Předmětem posuzování vlivů na životní prostředí podle zákona č. 100/2001 Sb., v platném znění (dále jen „zákon EIA“) je záměr „Pokračování těžby v lomu Mrač“ Č.J. 161777/2025/KUSK, kód záměru STC2730.

Podatel tímto podle § 8 odst. 3 zákona EIA v zákonem stanovené lhůtě 30 dnů, počítané ode dne zveřejnění informace o dokumentaci na úřední desce krajského úřadu, tj. do 9. 1. 2026, podává ke zveřejněné dokumentaci následující vyjádření.

OBR.3 Vizualizace budoucího stavu – doprava Varianta I + silniční výjezd z areálu + rozložení dopravy

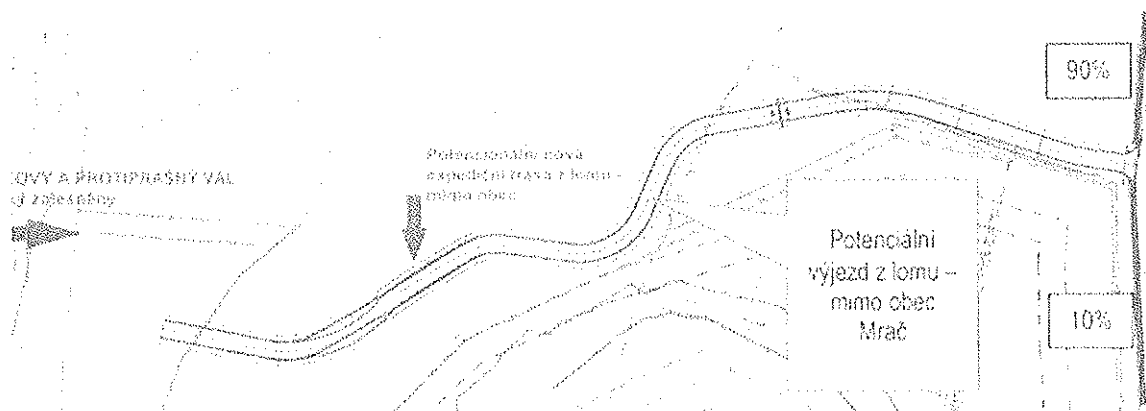
Požadujeme vysvětlení navýšení intenzity dopravy přes Mrač o 15%.

OBR.4 Vizualizace budoucího stavu – doprava Varianta II + rozložení dopravy

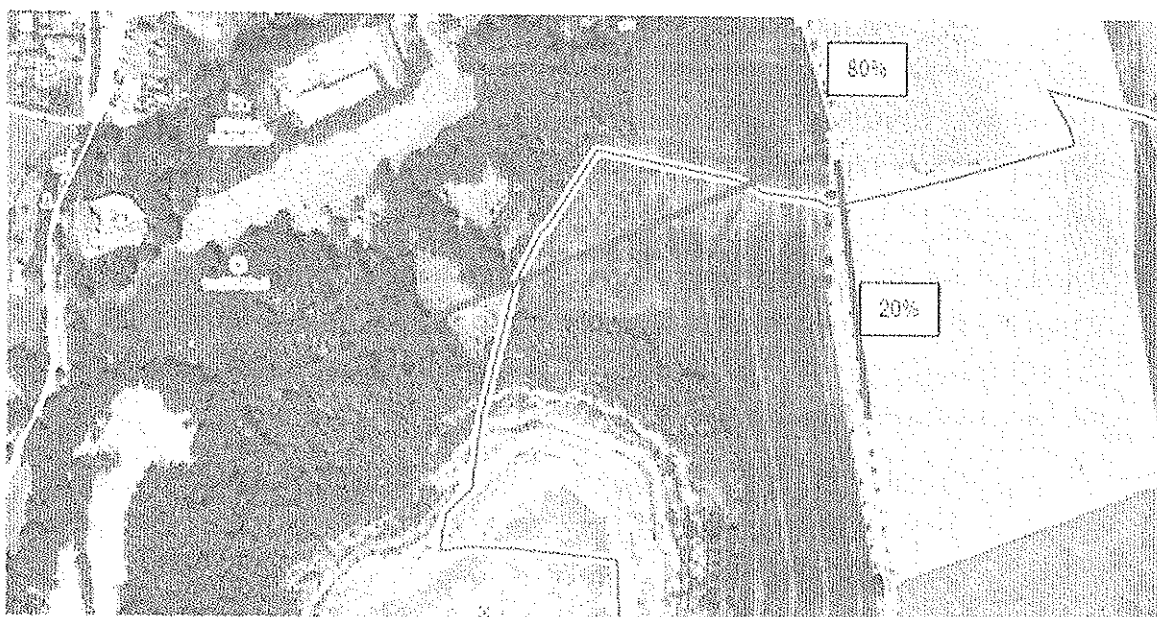
Požadujeme vysvětlení navýšení intenzity dopravy směrem na Žiňánky o 10%.
